ANZEIGE ZUR NACHRÜSTUNG

3M™ DBI-SALA EINSTELLBARE BRÜSTUNGSKLEMME (OSHA und CE)

Einstellbare Brüstungsklemme

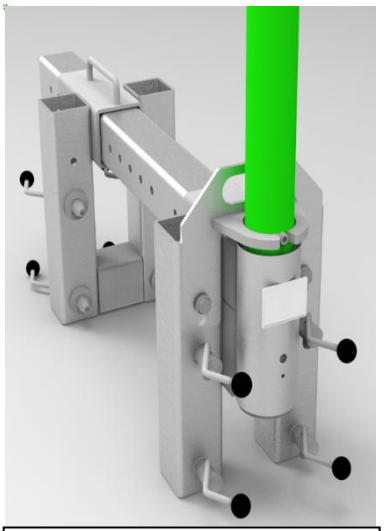
3M Fall Protection hat festgestellt, dass die Brüstungsklemmen die Lastanforderungen aus der „Bedienungsanleitung“ sowie den Produktetiketten nicht in allen Einstellpositionen vollständig erfüllen. Es gibt keine Berichte über Unfälle und Verletzungen im Zusammenhang mit diesem Problem. Dieses Problem betrifft ausschließlich folgende Teil-/Modellnummern, die auf den Produktetiketten der Einheiten aufgeführt sind: 8512285, 8562285, 8510715, und 8516088.

Um dieses Problem zu beheben, hat 3M Fall Protection eine Designänderung für eine Komponente der Brüstungsklemme entwickelt. Diese Änderung beschränkt die Einstellung des Mastauslegers beim Einsatz als Absturzsicherung auf die 90 Grad Position. Zu Rettungszwecken ist der vollständige Einstellungsbereich von bis zu 180 Grad nicht betroffen. Durch die Designänderung wurde außerdem die Nennkapazität (Nutzlast) der Brüstungsklemme auf einen Anwender von 140 kg verringert. Diese Änderung wird in alle Systeme integriert, die nach dem 10. November 2017 gefertigt werden, und ist als Nachrüstung für alle Benutzer erhältlich, die die Systeme vor dem 10. November 2017 gekauft haben.
